Naše zn. 8571/2024-SŽ-SSV-Ú3
Listů/příloh 16/11
Vyřizuje Renáta Majerová
Mobil +420 724 932 325
E-mail Majerova@spravazeleznic.cz
Datum 8. srpna 2024

Věc: Vysvětlení/ změna/ doplnění zadávací dokumentace č. 12
„**Modernizace železničního uzlu Česká Třebová**“

ve smyslu § 98 a § 99 zákona č. 134/2016 Sb., o zadávání veřejných zakázek, ve znění pozdějších předpisů (dále jen „ZZVZ“)

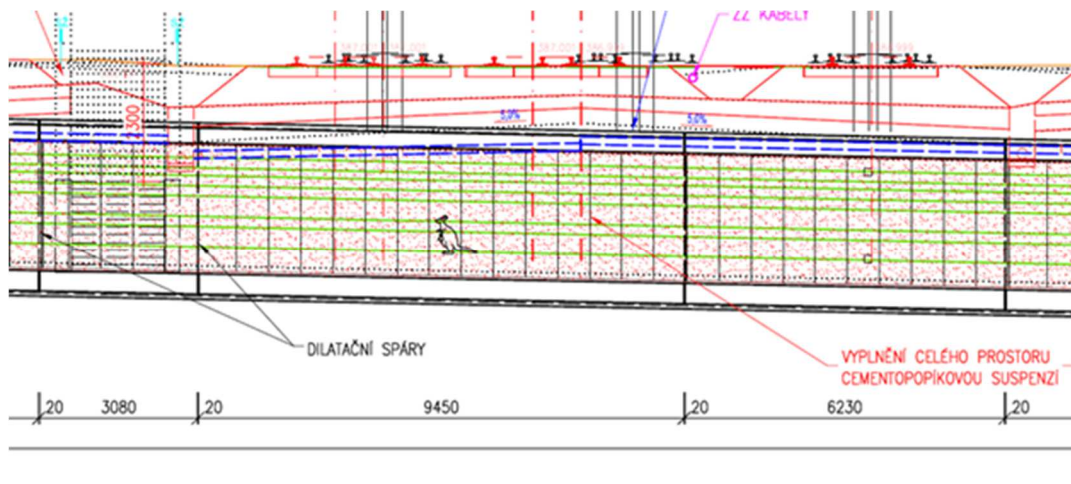
Dotaz č. 210:**PS 27-02-42 (Žst. Č. Třebová, areál měřirny, kamerový systém) :**

Žádáme zadavatele o opravu položky:

č.10 75I811 KABEL OPTICKÝ SINGLEMODE DO 12 VLÁKEN KMVLÁKNO 200

ve výkazu výměr. Pokud se bude montovat 200 m optického kabelu, tak dodávka, pokud je měrná jednotka KMVLÁKNO, nemůže být také 200,00.

Odpověď:**Byl upraven soupis prací.**

V soupisu prací byla upravena položka č.10, kód položky 75I811 KABEL OPTICKÝ SINGLEMODE DO 12 VLÁKEN, změna množství na 2,4 kmvlákno. Do vzorce byl přidán propočet na kmvlákno za předpokladu použití kabele s 12 vlákny.
